**Note en réponse du 27 octobre 2025 de la
SOCIETE « LES SABLIERES DE BRAM » aux observations de
la Direction aménagement / Division sites et paysages de la DREAL
du 6 septembre 2025**

Suite au dépôt en Préfecture de notre dossier de demande de renouvellement et d'extension pour l'exploitation de la carrière du Pigné à Montréal le 18 juillet 2025, et dans le cadre de son instruction, et du retour des services consultés, la DREAL nous a transmis, le 1^{er} octobre 2025, les observations de la Direction aménagement / Division sites et paysages de la DREAL (jointes en ANNEXE) du 6 septembre 2025, auxquelles nous répondons ci-dessous, en conservant la même numérotation :

Objet : Contribution de la DREAL à la demande d'autorisation d'exploiter des Sablières de Bram pour un renouvellement d'exploiter et un projet d'extension d'une carrière située aux lieux dits le Pigné, Guilhermis et Rigaud à Montréal dans l'Aude.

Vues en direction du sud depuis la RD33

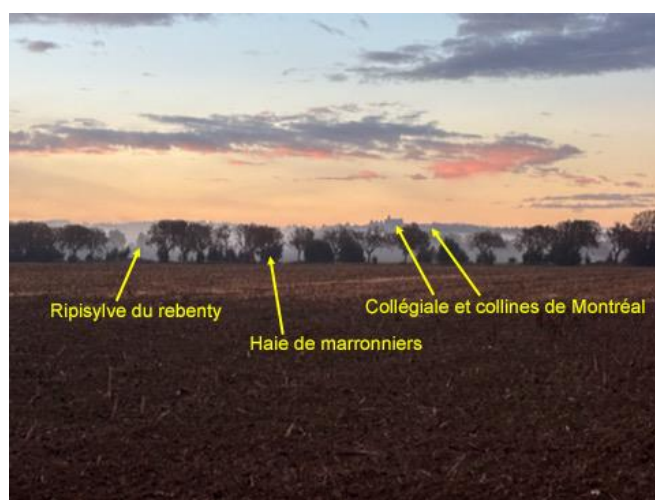
1.1/ Dans le dossier, l'étude ne s'intéresse pas à toutes les valeurs du paysage actuel et n'identifie pas ce qui risque d'être dévalorisé et/ou masqué du fait des merlons et des écrans. Par exemple, depuis la RD 33 la vue sur le grand paysage lointain vers les Pyrénées ou sur l'allée de marronniers est impactée. De plus, l'implantation au droit du parc du château ruiné de Valgros vient enclaver son parc au milieu des carrières.

Concernant la vue sur le grand paysage, il n'y a pas de vue sur les Pyrénées au droit de la partie à exploiter au nord, et plus précisément tout au long des 400 m de RD33 le long de laquelle n'existe aucun cheminement piétonnier ni piste cyclable qui permettrait de prendre le temps des observations lointaines vers le sud. Au contraire, ces 400 m sont parcourus en moins de 30 secondes par les automobilistes qui n'auraient aucun intérêt à risquer un accident par curiosité vers le sud.

De plus, la vue vers le sud lointain depuis cette portion de RD33 est bloquée par une succession d'écrans visuels importants que sont en premier lieu l'allée de marronniers qui sera conservée en l'état, puis en second

lieu la ripisylve du Rebenty, et enfin en troisième lieu les collines de Montréal. Cette succession de plans ne permet pas de percevoir les Pyrénées.
